სასტუმრო კომპლექსი
ნ. ბარნაბიშვილი

ქ.თბილისი, თბილისის ზღვა,(ნაკვეთი 1/175) 2021 წ.

ჭრილი 1-1

ჭრილი 3-3

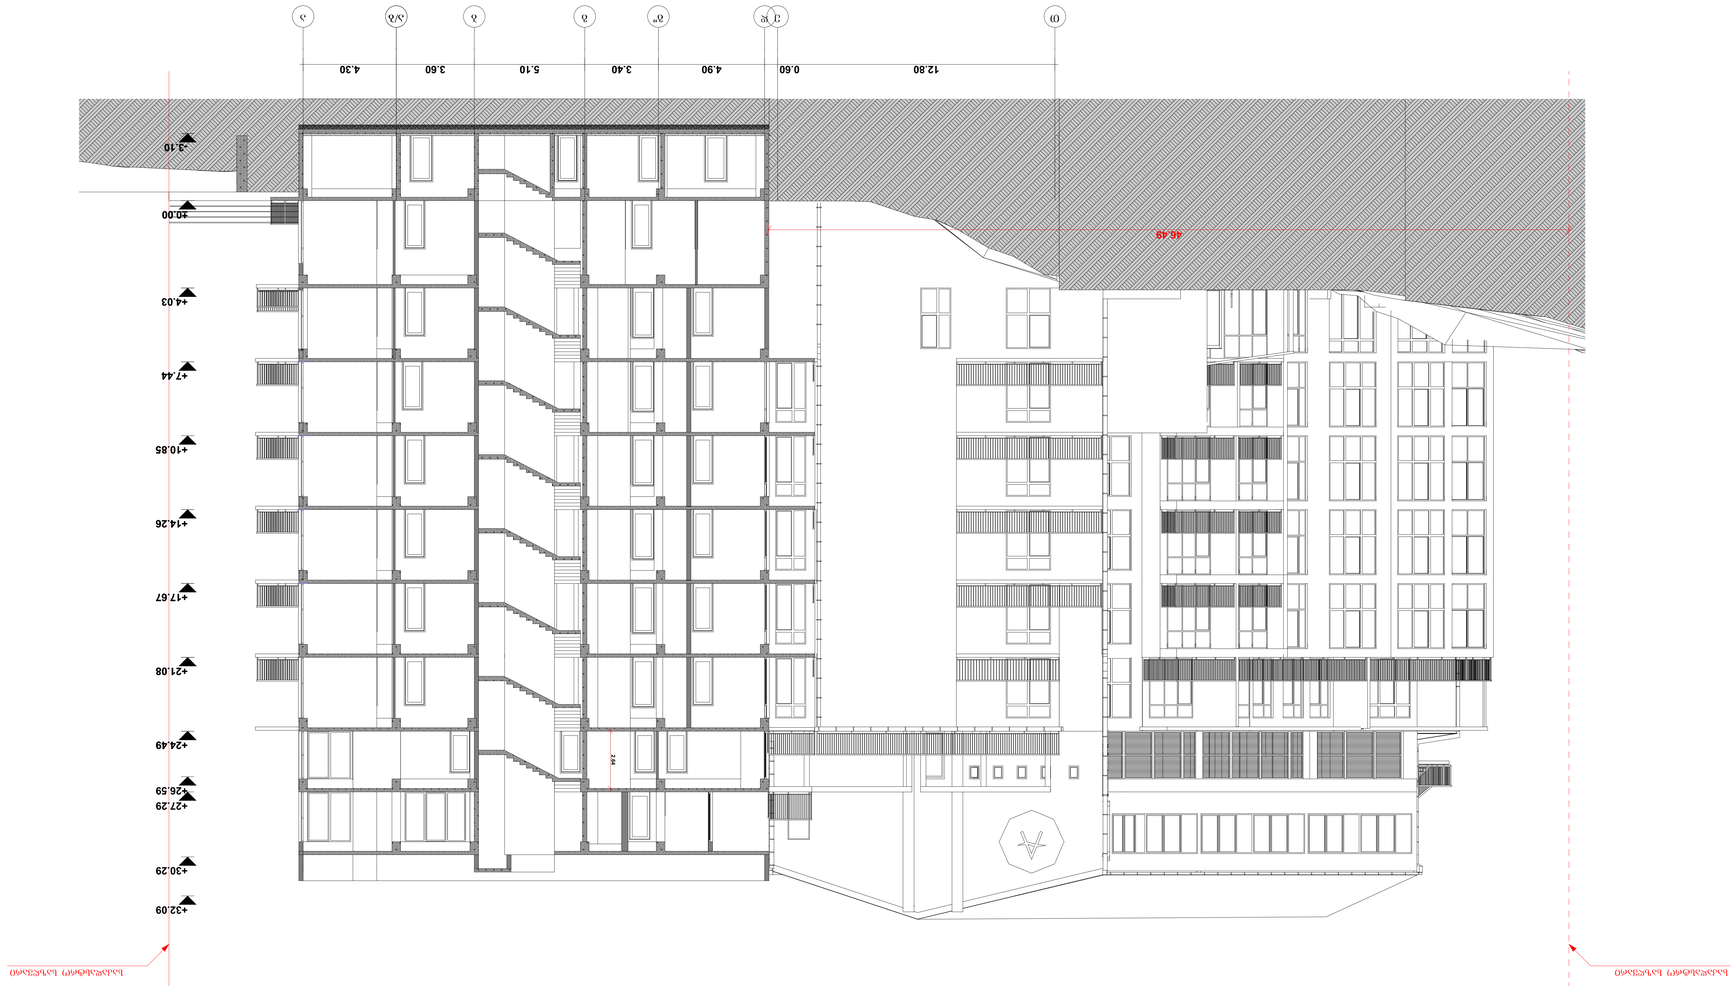
კორექტირების შედეგად შეიცვალა მიწისქვეშა სართულის სიმაღლე ფილის გაძლიერების მიზნით სართულის სიმაღლე შემცირდა. გაიზარდა ყექნიკური (მერვე) სართულის სიმაღლე მაში განსათვასებელი აგრეგატების მომსახურების და გაბარიტების გამო გაიზარდა სართულის სიმაღლე. შეიცვალა ფასადის დეკორატიული ლესვის სახე და შენობის ფერი. კორექტირების შედეგად დაემატა შენობას დამატებითი საწვიმარი მილები და დაკორექტირდა შენობაში განსათავსებელი ლიფტის შახტების რაოდენობა moixna პანორამული ლიფტები და 1-2 და ბ-გ ღერძებს
შორიე განთავსებული შახტის სამანქანო მოეწყო სახურავზე. ფასადი დან მოხსნა ლითონის ჟალუზები და შეიცვალა
ვიტრაჟების სახე. შენობის ზოგიერთ ადგილებში გაუქმდა ფრანგული აივნები. აივნის ფილებზე მოეწყო დამატებით
რიგელები. თბილისის საგანგებო სამსახურის რეკომენდაციით 15 ღერძზე ე-ზ ღერძებს შორის მოეწყობა დამატებით
ფილა პარკინგის თავზე. აგრეთვე საგანგებო სამსახურის რეკომენდაციით სახანძრო წყლის ავზი მოეწყობა მიწის
ქვეშ და ექნება ცალკე შესავლელი. მცირე ცვლილებები განიცადა შიდა გეგემრებამაც.
